FL-PR5 (D25) 使用上の留意点

(FL-PR5 リリースノート)

本文書は、FL-PR5 (以下 FP5) 使用時の制限事項、注意事項を記述しています。(今回の変更点は★印)

No.1 Cancel ボタンの仕様変更

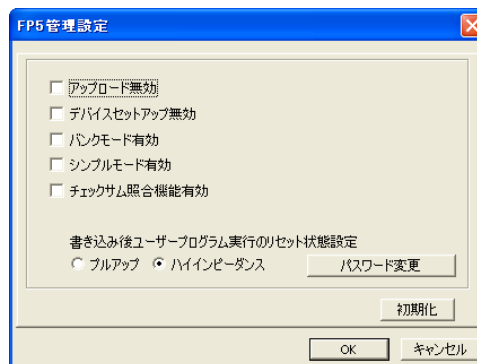
【内 容】 FP5 本体の Cancel ボタン機能について、全てのコマンドに対して中断する機能から、Read コマンドのみ中断する機能に仕様変更しました。

【改善案】 製品バージョン A3(ファームウェア:V1.01/FPGA:V1/GUI:V1.00)以上で仕様変更されております。

No.16 [書き換え保護設定](Block protection)エリアの配置変更

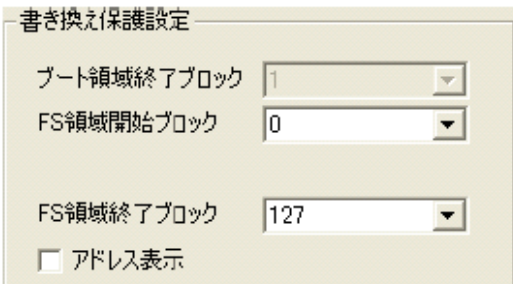
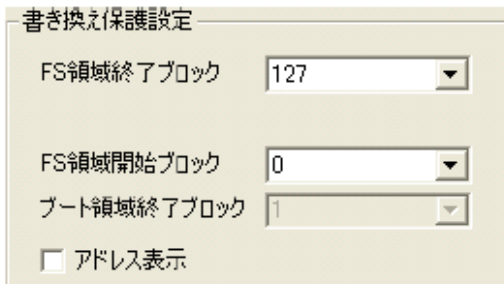
【内 容】 [書き換え保護設定](Block protection)エリアの配置を変更しました。

<変更前>	<変更後>

【改善案】 製品バージョン A7 (ファームウェア:V2.02/FPGA:V2/GUI:V2.02)以上で仕様追加されております。

No.25 対応 Windows の変更

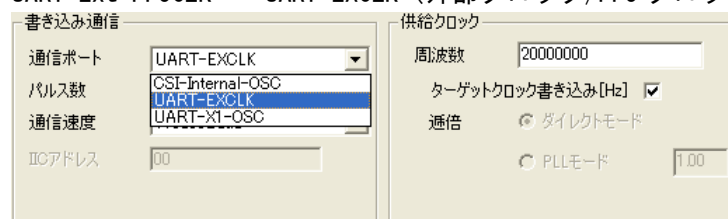
【内 容】 Windows 7(32bit 版, 64bit 版), Windows Vista(64bit 版)をサポート追加しました。

Windows 2000 をサポート対象外としました。

【改善案】 製品バージョン D12,C12,A12 (ファームウェア:V2.06/FPGA:V4/GUI:V2.06)以上で仕様追加されております。
